Sheet: /1 Conectores/
File: 01_conectores.kicad_sch

Title: IC2S Extension Board Model 7 - EBM7-2608 - Load Cell 4AI

Rev: V2.3

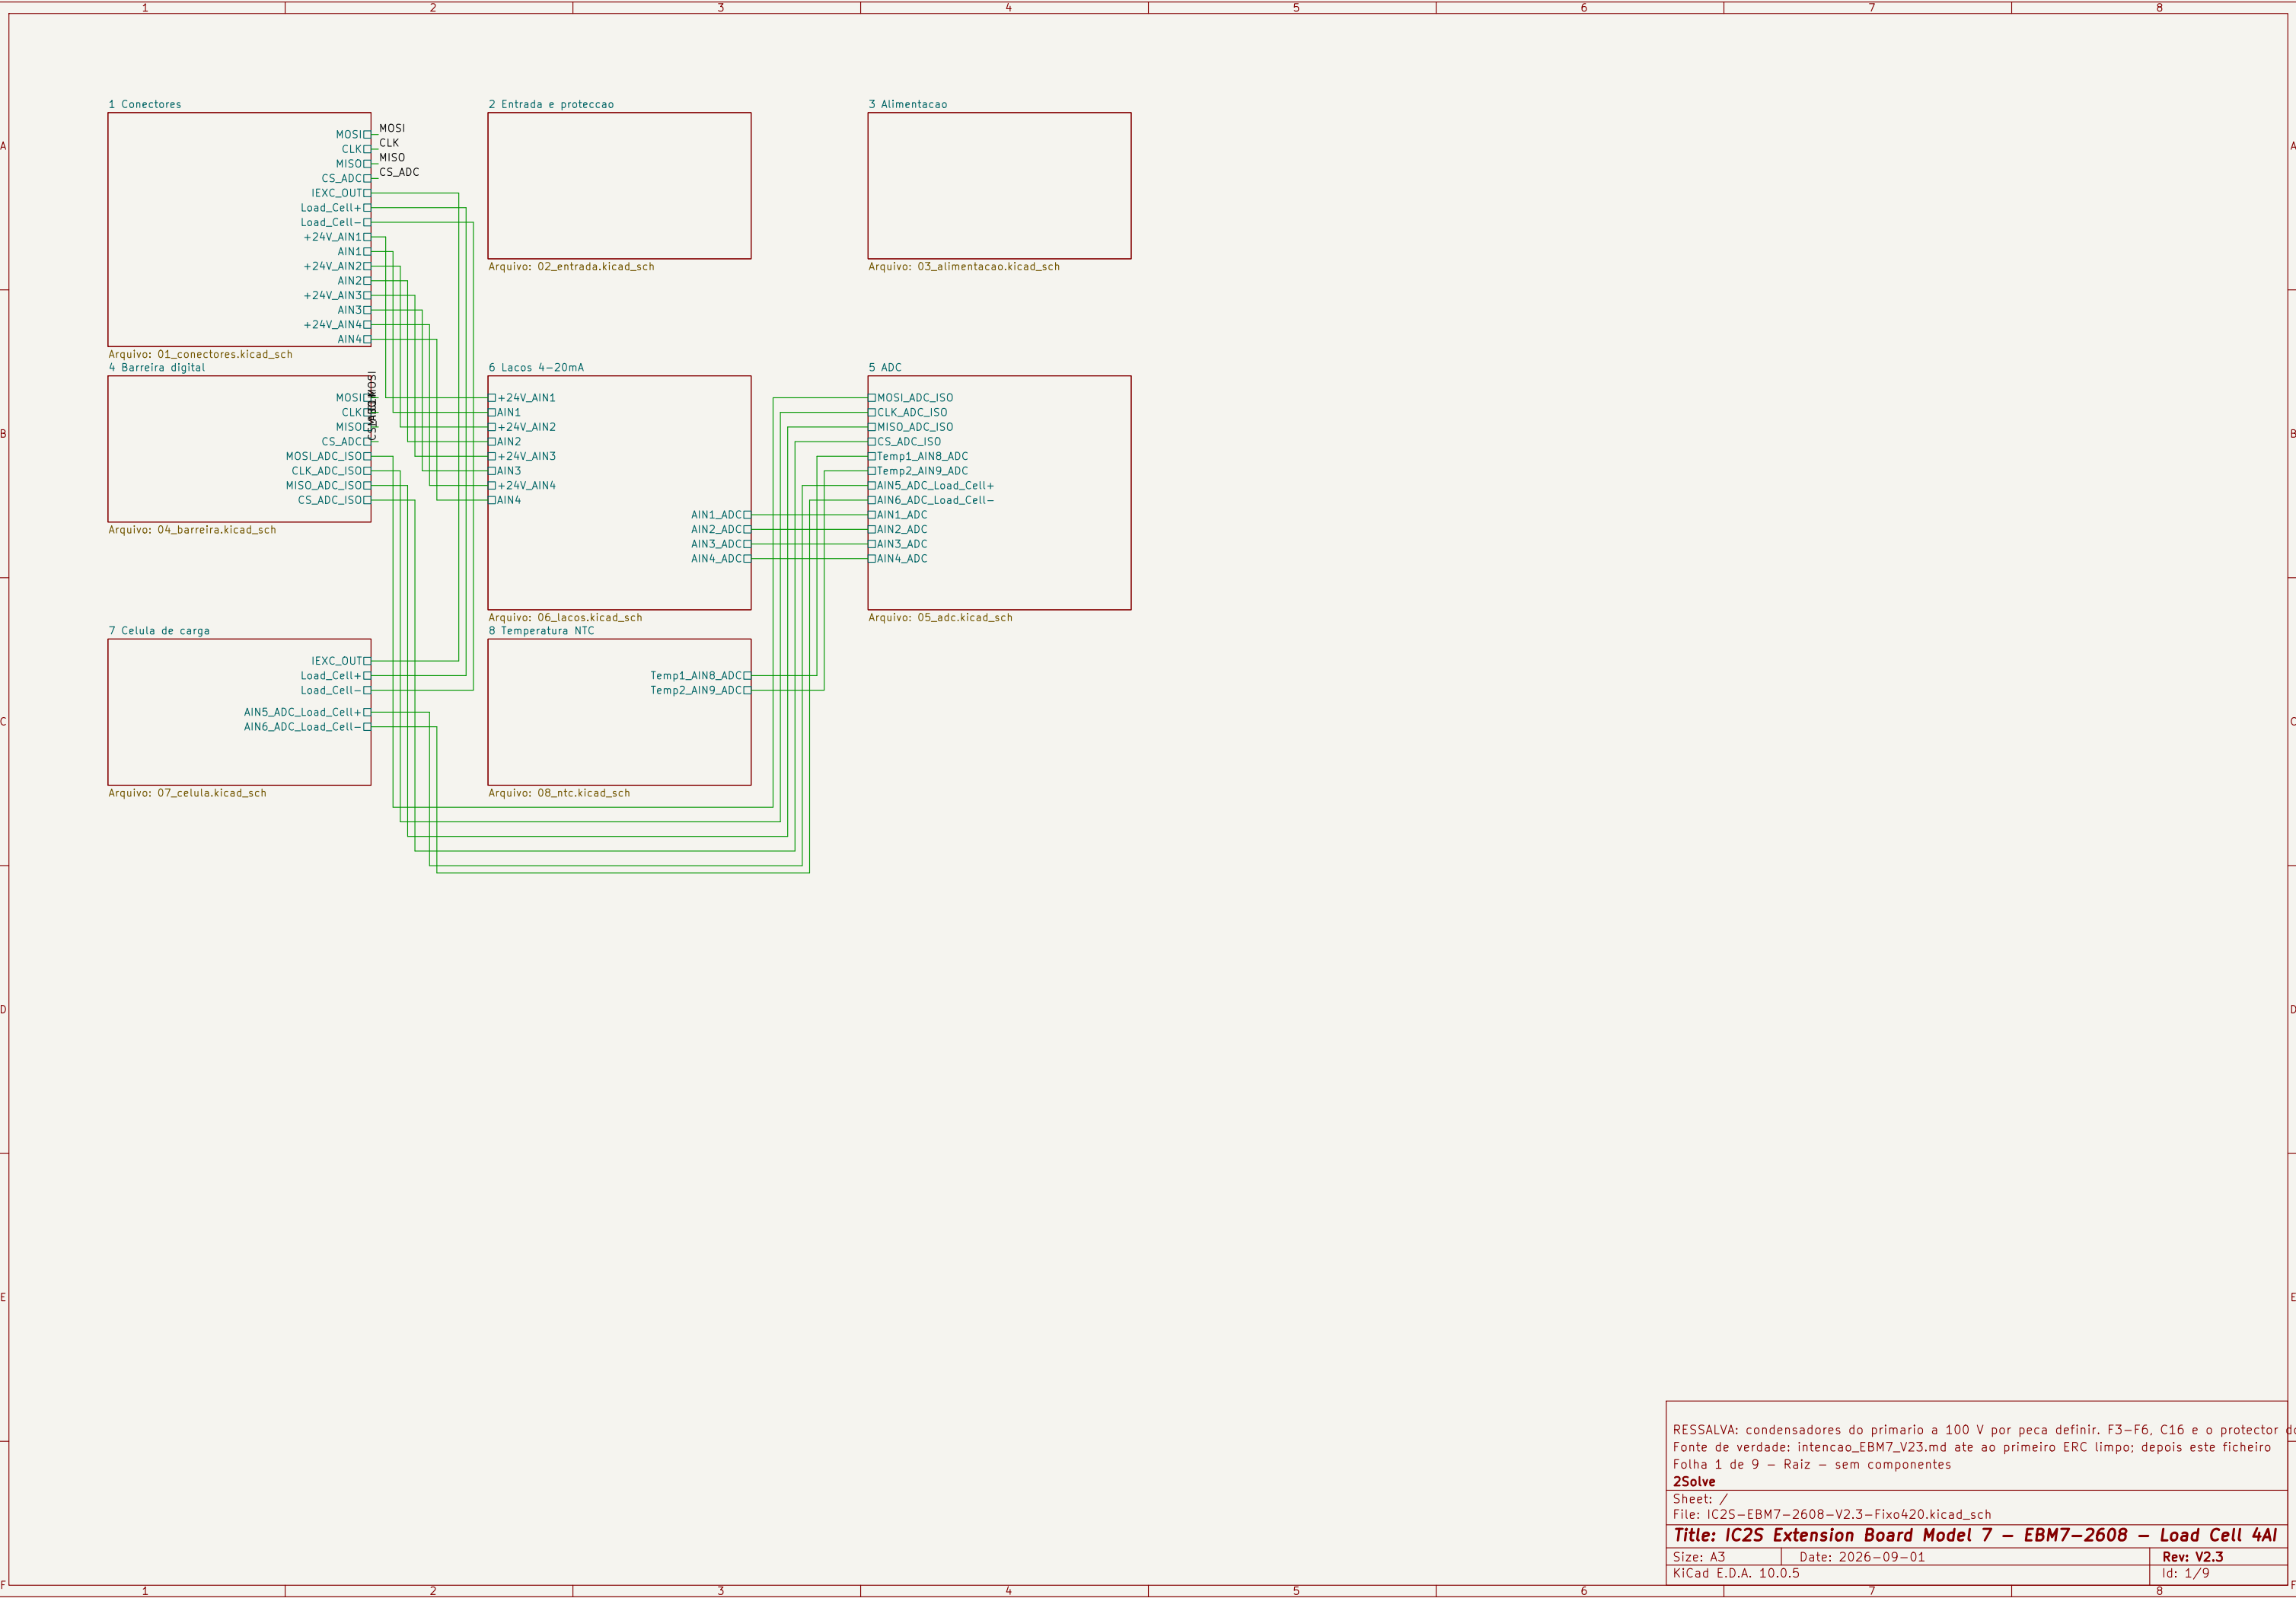
1. P1 = M20-7822046 (Harwin, FILA UNICA de 20 - nao 2x10).
Barramento da base board. Sinais nao usados nesta placa:
USB1/2, CS_DAC, LDAC_DAC, CS4, ID1, ID3, SDA, SCL -
terminam aqui por desenho da familia de extensoes.
2. P1-20 leva 116 mA em regime (4 lacos a 24 mA, 2 LED, U3) e
-180 mA em falha: 6% dos 3 A/contacto (Harwin M20), margem 16x.
3. PWR_FLAG de +24V, GND_ADC (P1.19), +5V e DGND nesta folha: a fonte
passiva real e a base board via P1. Fecha os 4 pendentes
de ERC das folhas 2 e 3.
4. P1-18 e P2-1 sem ligacao (tambem na V2.2).
5. P2 = M20-7821446 (campo): IEXC e celula > folha 7;
lacos 4-20 mA > folha 6. Os pinos de hoja na raiz ficam
a espera dessas folhas (aviso de ERC temporario esperado).
6. Fiduciais sem pino electrico: as redes unconnected-(FidX)
da V2.2 desaparecem do diff de netlist.

Sheet: /3 Alimentacao/
File: 03_alimentacao.kicad_sch

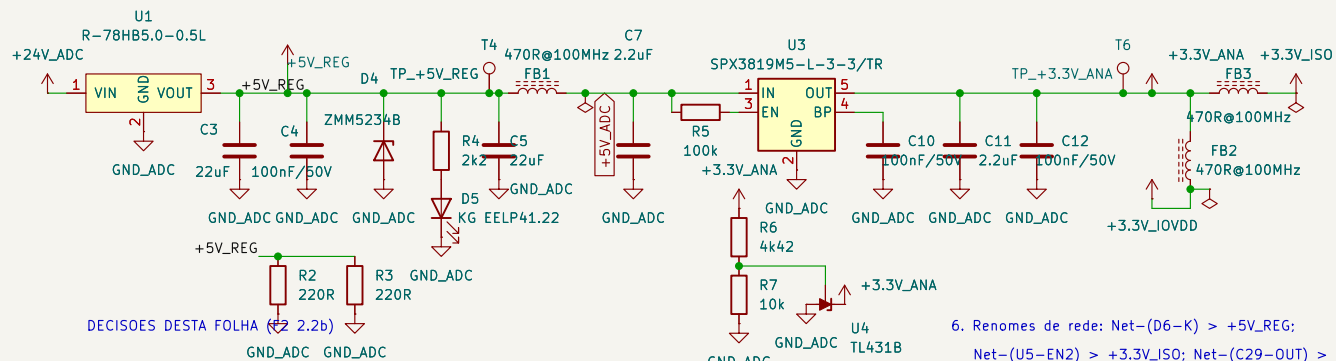
- Cadeia analogica: +24V_ADC > U3 K78U05 > +5V_REG > FB1 > +5V_ADC > U4 SPX3819 > +3.3V_ANA.
- GND do U3 = GND_ADC; o +5V_ADC e a referencia ratiometrica da celula (decisao ja assinada).
- U3 nao suporta hot-plug (datasheet Mornsun) – aviso ao manual. Curto: 'continuous, self-recovery' (p.2).
- C16 fechado (Q9): 2x GRM21BR61C226ME44L (C16+C49). Curva Murata (Docs_deReferencia): -50% a 5V; 2x11=-22uF ef.
- C20 100 nF no BYP mantido (V13): 40 uV do LDO = 89% do orcamento de ruido.
- U14 TL431B (DBZ 1 K, 2 REF, 3 A; SLVS543 p.4) grampeia o +3.3V_ANA a 3,6 V (R47/R48 4k42/10k): sumidero dos clamps de campo (BAV199, D30), que sem ele punham o rail a 10 V (kicad-happy 3, N2); residual real 12-23 mA (corrida 4; a conta anterior somava os lacos 28x a mais). Reco. 100 mA, termico 108 mA a 70 C; 150 mA e o abs max (SLVS543 p.5). 3,52-3,79 V.

- Renomes de rede: Net-(D6-K) > +5V_REG; Net-(U5-EN2) > +3.3V_ISO; Net-(C29-OUT) > +3.3V_IOVDD.
- T4 dizia '+5V' e T6 '+5V DIG.' na V2.2 – enganosos; T6 esta no +3.3V. Corrigidos.
- C17 nao existe: saiu com as fontes isoladas.
- D6 ZMM5234B (Vz min 5,89 V) nao carrega o trilho. D7 + R3 2k2: LED -1,4 mA.
- +3.3V_ISO alimenta o lado 2 do ISO7141: 3,2 mA fixos, 25% do trilho analogico (folha 4).
- Passivos: value = valor electrico; MPN em campo oculto 'MPN' (BOM na etapa 2.4).
- ERC pendente estrutural: +5V e DGND sem driver ate a folha 1 (PWR_FLAG pertence ao P1).

45 mA / 114 mW cada (P = 25 V2 / 220R). O K78U05 NAO tem carga minima (vazio: 1,5 mA de entrada); exactidao e regulacao so sao especificadas a 10-100 % (50-500 mA). A placa sozinha da 8-34 mA (1,6-6,8 %); com 220R fica a 10,7-15,9 % em todos os estados.

- kicad-happy 2026-09-09: pre-carga R41//R42 220R 1206 = 110R. [Adenda 2026-09-15] U3 e hoje Recom R-78H05.0-0.5L (2 % / 10 mA de carga minima recomendada). A pre-carga R41||R42 decide-se na bancada. R41 = R42 = 220 R (ERJ-8ENF2200V, 1206, 0.25 W). logo os degraus reais sao 0 / 22.7 / 45.5 mA (uma ou as duas montadas: 110 R em paralelo com 220R e 220R em serie com 220R). Para dentro da banda da C19m e do cluster de 5 mA no 220R. EBM7-2608 tem 0.4 W em cada uma, 46 % do nominal) e -0.37 W tirados ao +12 V. Sem pre-carga nenhum limite do datasheet e violado.

Sheet: /4 Barreira digital/
 File: 04_barreira.kicad_sch

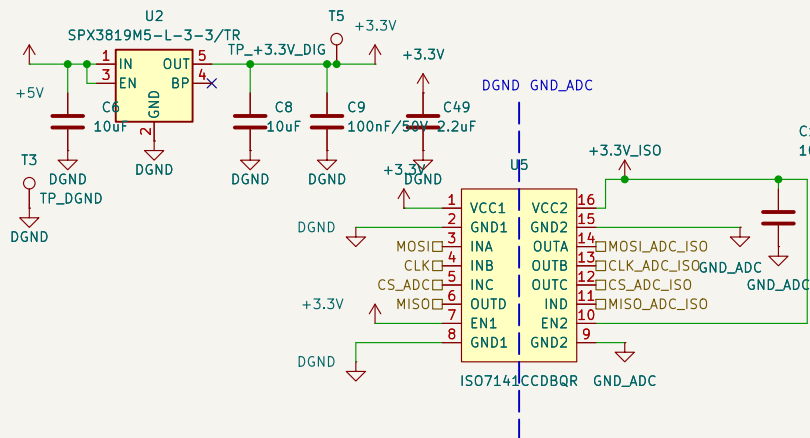
1. O U5 NAO e isolacao nesta placa: os 2500 Vrms do ISO7141 exigem 3,7 mm de fuga; o PCB tem 0,973 mm de cobre-a-cobre nas 4 camadas (V14, medido). O U5 faz SEPARACAO DE RUIDO digital/analogico.
 2. Consumo lado 2 (LCC2): 3,2 mA tip / 4,9 mA max, fixo mesmo em repouso – 25% do trilho analogico.
 3. Canais: 3 ida (MOSI, CLK, CS) + 1 volta (MISO) – encaixe exacto do SPI, sem canal sobrando.
 4. EN1/EN2 fixos aos VCC: sempre habilitado.
 5. Requisito F3: se um dia se quiser declarar isolacao, >=3,7 mm de cobre-a-cobre ao longo da barreira.
- Firmware (kicad-happy 2026-09-09): as saidas do lado 2 do ISO7141 so estao definidas com VCC2 >= 2,7 V (tabela p.19) e o porto do AD7124-8 vive desde IOVDD 1,65 V – CS pode oscilar na rampa. Sem sitio para pull-up junto ao SPI: reset do porto serie (64 SCLK com DIN=1) no arranque, obrigatorio.
